## IMPUGNAÇÃO DA LICITAÇÃO ELETRÔNICA Nº 90048/2024 - CODEVASF

**Objeto:** Contratação de empresa para a elaboração de projeto executivo e execução das obras e serviços de engenharia visando à implementação da tomada d'água no RC500 e do canal CP-500/2 – Perímetro de Irrigação Salitre, para sua integração ao Canal do Sertão Baiano, no estado da Bahia – BA.

FIGURA 3.1  
ESQUEMA DE LOCALIZAÇÃO DAS UNIDADES PREVISTAS PARA O TRECHO DO PIS

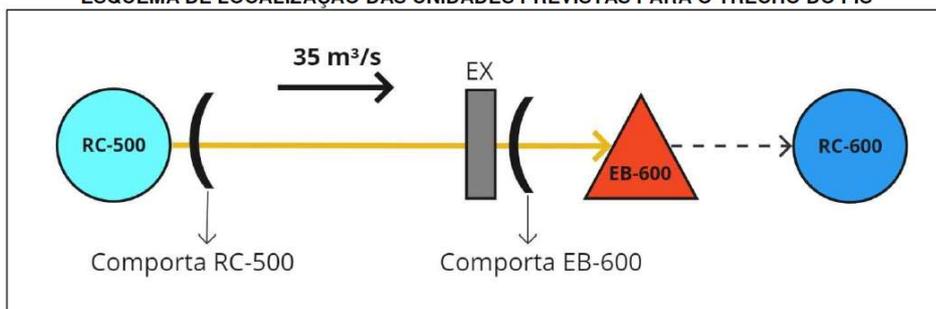
Apesar de constar no relatório do projeto básico disponibilizado de que estão previstos um **extravaso (EX)** e a Comporta EB-600 no final do canal CP 500.2 imediatamente a montante da futura estação de bombeamento EB-600 (vide reprodução da Figura 3.1 a seguir), **tais estruturas foram excluídas da presente licitação.**

**Caso não seja implantado de imediato o extravasor**, e ocorra algum problema na estrutura da Comporta RC-500, não haveria por onde escoar com segurança o volume excedente, podendo haver transbordamentos enquanto não são corrigidas as falhas, com **sérios riscos de erosões locais do aterro e mesmo de rompimento do canal**.

Em cotas abaixo do canal CP 500.2 encontram-se: a estrada BA 144; pessoas; casas; e algumas benfeitorias que podem ser afetadas. Portanto, **tais riscos precisam ser evitados**.

Portanto, além da inclusão da estrutura no canal para extravasão, é necessário todo um sistema de amortecimento e condução das águas, com obra de travessia na estrada existente, até a chegada no rio Salitre.

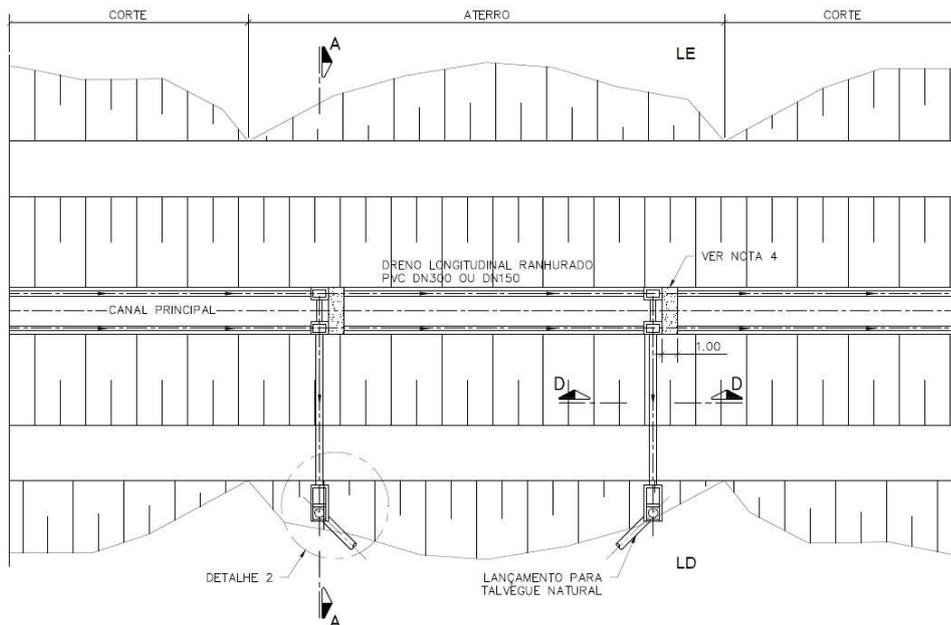
Da análise inicial realizada, e aqui comentada, dois pontos não ficaram esclarecidos.

O **primeiro** consiste no fato do Anteprojeto (Geohidro, 2016) ter previsto duas estruturas de comportas intermediárias, além da localizada na saída do RC 500, enquanto o projeto básico atual previu uma única estrutura a montante da EB 600, não contemplada na presente licitação. Na documentação disponibilizada não foram localizadas as justificativas da mudança da concepção.

#### 4.5.2 - Contribuições devidas à influência de níveis freáticos/fluxos pluviais no maciço de fundação

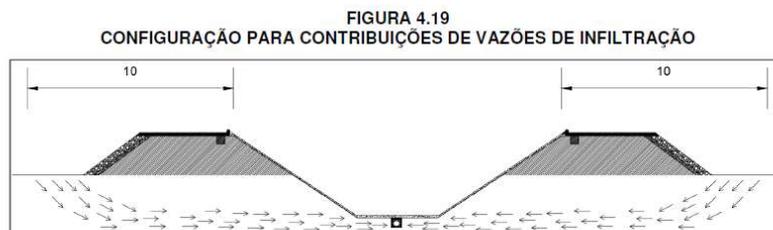
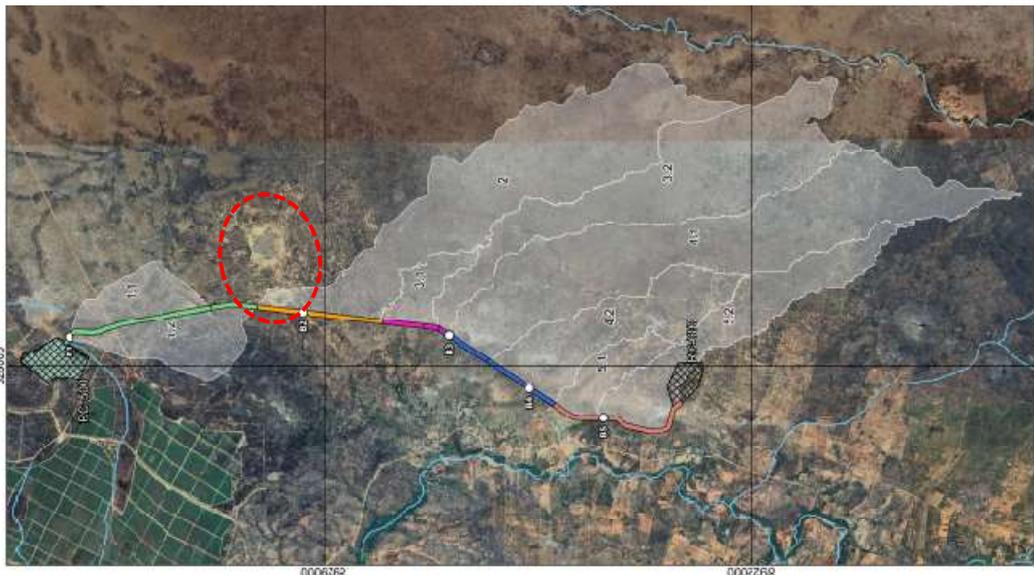
O relatório disponibilizado não comenta e nem justifica a alteração da concepção anterior, e generaliza sem analisar a real situação de cada local e trecho, que **as áreas de contribuição de vazões de infiltração seriam limitadas em ambas as margens exclusivamente a faixas de 10 m de largura contadas a partir das bordas do canal**. Essas faixas minimizam as possíveis contribuições e a existência de camadas de rochas fraturadas na transição do solo-rocha, podendo haver favorecimento infiltrações em áreas maiores que o mínimo considerado sejam direcionadas para o fundo do canal. Seguem alguns exemplos de situações observadas.

Na documentação disponibilizada não foram encontradas as memórias de cálculo que demonstrem que uma única linha de dreno no eixo do canal, de fato permita a redução das eventuais pressões de água na região do revestimento.

Esse assunto é relevante, pois trata-se de segurança e integridade para a obra, e caso seja efetivamente necessária a duplicação, o custo correspondente já precisaria ser considerado.

Reprodução da FIGURA 9.16 – LOCALIZAÇÃO DOS BUEIROS E OS TRECHOS CONTRIBUINTES (Consórcio Nova Engevix Techne, 2024) adaptado

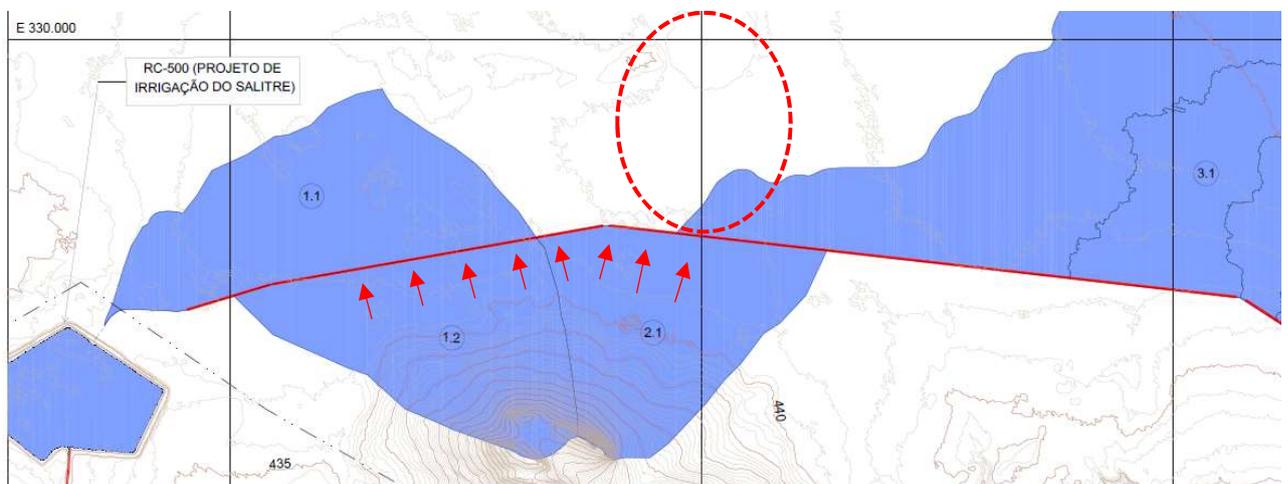
Inicialmente, pela FIGURA 9.16 – LOCALIZAÇÃO DOS BUEIROS E OS TRECHOS CONTRIBUINTES do relatório do projeto básico, abaixo reproduzida, constata-se que **foram desconsideradas as influências da área alagável da Lagoa do Cipó** (destacada na figura em vermelho tracejado), **tanto na drenagem superficial como na subsuperficial que pode contribuir para os drenos, influenciando nos respectivos dimensionamentos**.

Existe a possibilidade que fluxos de água sigam pelo terreno e no contato com a rocha na direção do canal em decorrência do gradiente provocado pelo morro existente, como ilustrado com as setas vermelhas indicadas na reprodução parcial do desenho NETS00493/US-3H-DE-0001 0B (Consórcio Nova Engevix Techne, 2024) abaixo apresentada. Na reprodução, consta também a indicação em vermelho tracejado da área na qual está localizada a Lagoa do Cipó, desconsiderada nos sistemas de drenagem do projeto básico.
